Fyrirspurn frá Skipulagsstofnun

Til : Erla Björg Aðalsteinsdóttir <erla@vso.is>; Skipulagsstofnun - SLS <skipulag@skipulag.is>
Frá : Sigurður Ásbjörnsson
CC : Halldóra Björk Bergþórsdóttir <halldora@vso.is>; Þormóður Sveinsson <thormodurs@hafnarfjordur.is>
Heiti : Fyrirspurn frá Skipulagsstofnun
Málsnúmer : 202205009
Málsaðili : Hafnarfjarðarkaupstaður
Skráð dags : 02.09.2022 00:00:00
Höfundur : Sigurður Ásbjörnsson
Viðhengi image001.jpg

Svar framkvæmdaraðila við fyrirspurn Skipulagsstofnunar

Mynd 8.2 Hæðarlínugreining af Ástjörn. Við hækkan vatnsyfirborðs í Ástjörn beinist útrennsljó til vesturs og getur vatnsbörð Ástjarnar því ekki orðið hærra en ca. 21 m y.s.

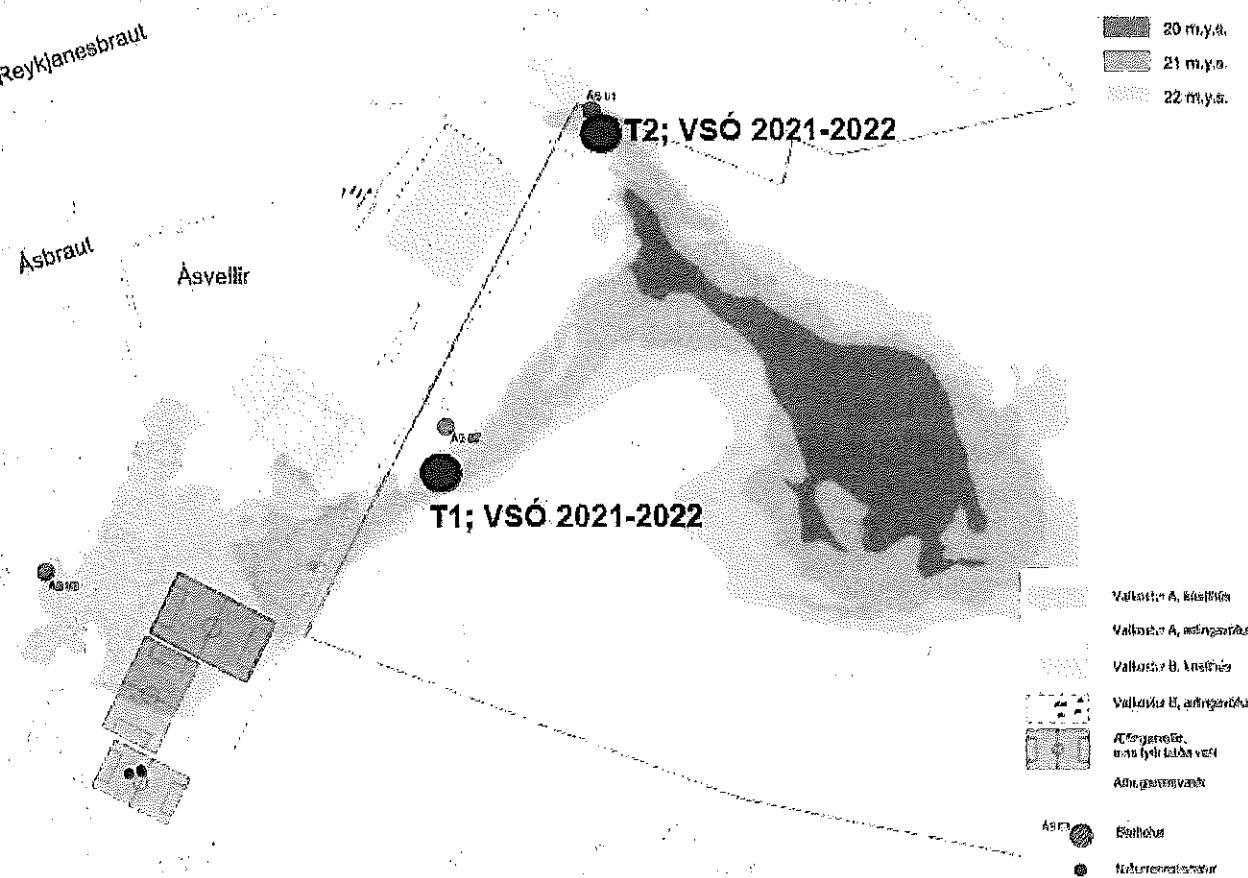
Unnið er að álitsgerð um Ásvelli. Ég hnýt um textabrot á bls. 30. En þar segir „Áhrif valkosta á vatnafar eru talin sambærileg en þó er ákveðin óvissa vegna valkost A þegar kemur að staðsetningar á knatfhúsi þar sem sú staðsetning er að hluta til þar sem að tjörnin rennur í vestur á yfirfalli.“

Getið þið sent okkur á mynd hvar þetta yfirfall tjarnarinnar er og þá kannski líka hvar staðsetning svelga sem eiga að taka við flóðvatni er.

Það er um innsláttavillu að ræða í þessari setningu
„Áhrif valkosta á vatnafar eru talin samþærileg en þó er ákveðin óvissa vegna valkost A þegar kemur að staðsetningar á knatthúsi þar sem sú staðsetning er að hluta til þar sem að tjörnin rennur í vestur á yfirfalli.“

En setningin á að vera svona (sjá breytingu **merkta**):

„Áhrif valkosta á vatnafar eru talin samþærileg en þó er ákveðin óvissa vegna valkost B þegar kemur að staðsetningar á knatthúsi þar sem sú staðsetning er að hluta til þar sem að tjörnin rennur í vestur á yfirfalli.“
Engin óvissa er um valkost A.

Meðfylgjandi mynd (sem má einnig sjá á síðu 27 í umhverfismatsskýrslu) sýnir yfirfall tjarnarinnar og hvernig vatnið rennur. Sama mynd staðsetur svelgholur/niðurrennslisholur á svæðinu (sjá í bláu) sem eiga að taka við flóðavatni. Sjá má á meðfylgjandi mynd að valkostur B er staðsettur á yfirfallinu
